DODATEK Č. 2 KE SMLouvĚ O DíLO

Objednatel a zhotovitel se v souladu s čl. XVI. odst. 6 smlouvy o dílo č. zhotovitele 9-0307B22, jejímž předmětem je provedení stavby II/152, II/394 Ivančice, okružní křižovatka – U Tří Kohoutů uzavřené dne 02. 08. 2022 ve znění dodatku č. 1 ze dne 01. 12. 2022 (dále jen „smlouva“) dohodli na tomto dodatku č. 2.

název stavby: II/152, II/394 Ivančice, okružní křižovatka - U Tří Kohoutů.

Změna č.: 2	Číslo SoD:
<i>zhotovitel:</i> PORR a.s. Dubečská 3238/36 Strašnice 100 00 Praha 10	<i>objednatel:</i> Město Ivančice Palackého náměstí 196/6, 664 91 Ivančice
Popis změny: Změna nosné konstrukce zatrubnění Mřenkova potoka, vč. založení

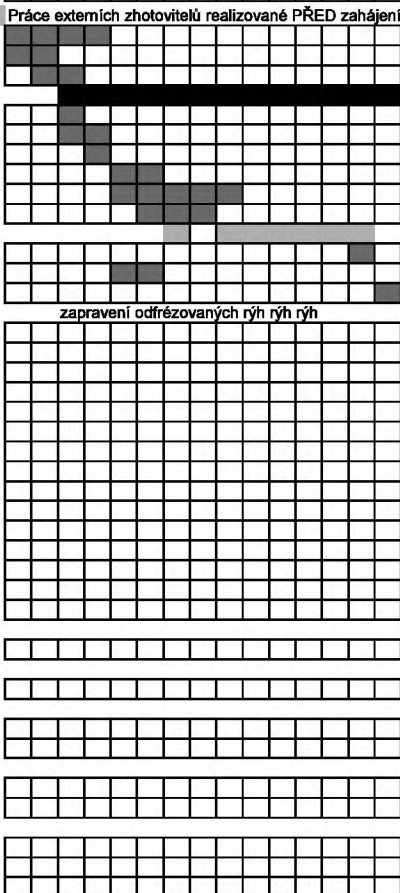
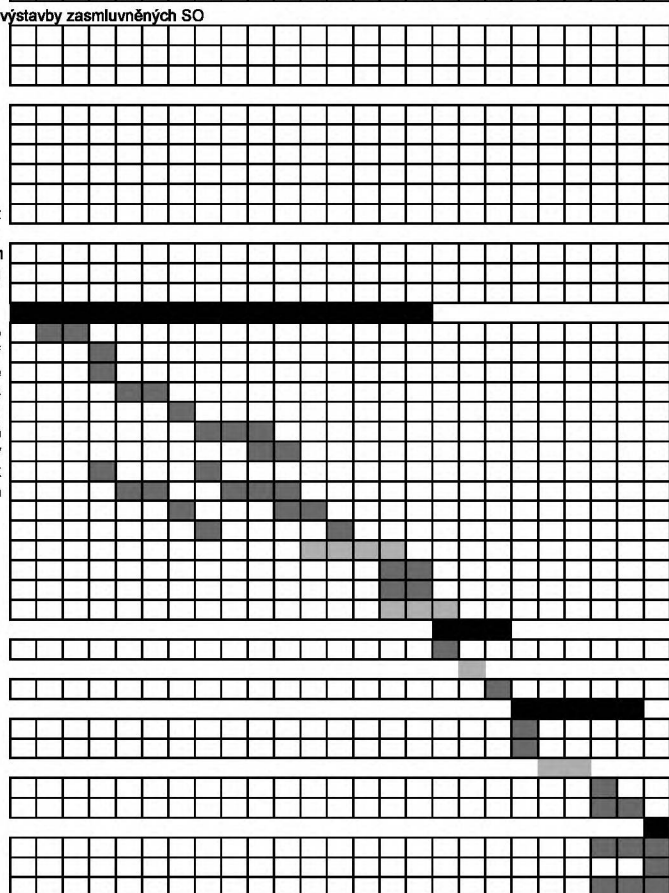
I. Předmět změny	
<p>Průběh výstavby zhotovitele byl zásadně ovlivněn pracemi externích investorů uvnitř obvodu stavby. Práce zhotovitele dle SoD budou v důsledku toho prodlouženy o 75 dní.</p> <p>V úvodu stavby bylo zjištěno, že nebyly realizovány kabelové přeložky SO 401 (E-ON), které měly být dle stanoviska E.ON Distribuce, a.s. č. M40715-27017017 ze dne 29.7.2020 (příloha 2 - součástí zadávací dokumentace) provedeny před zahájením výše uvedené stavby. Práce zhotovitele na přeložkách ostatních IS (v rámci SoD) bylo proto možné zahájit až po dílčí realizaci prací SO 401 (investor E-ON), konkrétně až po demontáži vzdušného vedení silových kabelů v termínu 4.9.2022. Zhotovitel proto fyzicky zahájil práce až 5.9.2022.</p> <p>Dne 3. 11. 2022 nás informoval externí zhotovitel (viz příloha 3), společnost Vegacom, a.s. ohledně termínů propojů jednotlivých kabelových přeložek SO 431. Dále je nutné konstatovat, že před provedením propojů spol. Vegacom, a.s. na stavbě prováděla mohutné ruční odkopávky a po realizaci propojů obsypy a záস্যы rýh. Aktuální rozsah prací je zřejmý z přiložené fotodokumentace (příloha 3).</p> <p>Dne 13. 7. 2022 PORR a.s. předložil předpokládaný harmonogram výstavby v souladu se zadávacími podmínkami nastavený na délku výstavby 220 dní s tím že nebyly započteny dny zimní přestávky a také prodlevy při pracích externích zhotovitelů SO 401 (přeložky E-ON) a SO 431 (přeložky CETIN). Tyto přeložky nejsou součástí díla zhotovitele; Bez realizace těchto přeložek ovšem nelze realizovat dílo. Dále tento harmonogram reagoval na změnu etapizace výstavby, Resp. na rozdělení ETAPY č. 1, která měla dle POV DSPS proběhnout během 6 měsíců jediné stavební sezóny, což v době uzavírání smlouvy již nebylo možné.</p> <p>V harmonogramu z 13. 7. 2022 byly prodlevy pro potřeby realizace SO 401 a SO 431 pouze odhadnuty na základě podkladů zadávací dokumentace. Přílohou 1 tohoto dopisu předkládáme aktualizovaný harmonogram prací, vypracovaný na základě informací zaslanych spol. Vegacom, a.s. zhotoviteli dne 3. 11. 2022 (příloha 3). Shrnutí:</p> <p>Celková délka výstavby: 295 dní Z toho</p> <ul style="list-style-type: none">- 75 dní výstavby externích zhotovitelé (práce na SO 401 a SO 431). Z toho:<ul style="list-style-type: none">- 57 dní v roce 2022- 18 dní v roce 2023- 220 dní realizace prací PORR, a.s. (v souladu se SoD). Z toho:<ul style="list-style-type: none">- 59 dní v roce 2022- 161 dní v roce 2023

Cena díla se nemění.	
III. Změna termínu realizace díla	
Délka výstavby se prodlouží oproti délce výstavby ze soutěže o 71 dní. Nový termín dokončení prací (zprovoznění stavby): 31. 8. 2023	
IV. Potvrzení změny	
zhotovitel:	objednatel:
<i>datum: 4.4.2023</i>	<i>datum:</i>
<i>jméno, příjmení: Miroslav Novák</i>	<i>jméno, příjmení:</i>
<i>podpis:</i> Miroslav Novák Digitálně podepsal Miroslav Novák Datum: 2023.04.05 10:50:30 +02'00'	<i>podpis:</i> Milan Buček Digitálně podepsal Milan Buček Datum: 2023.05.17 09:19:37 +02'00'
	Ing. Petr Řídký Digitálně podepsal Ing. Petr Řídký Datum: 2023.05.17 20:27:45 +02'00'

295 dní výstavby všech souvisejících SO (zasluzmenných i nezasluzmenných)

75 dní výstavby externích zhotovitelů - SO 401 (E-ON), SO 431(CETIN)

220 dní výstavby dle SO
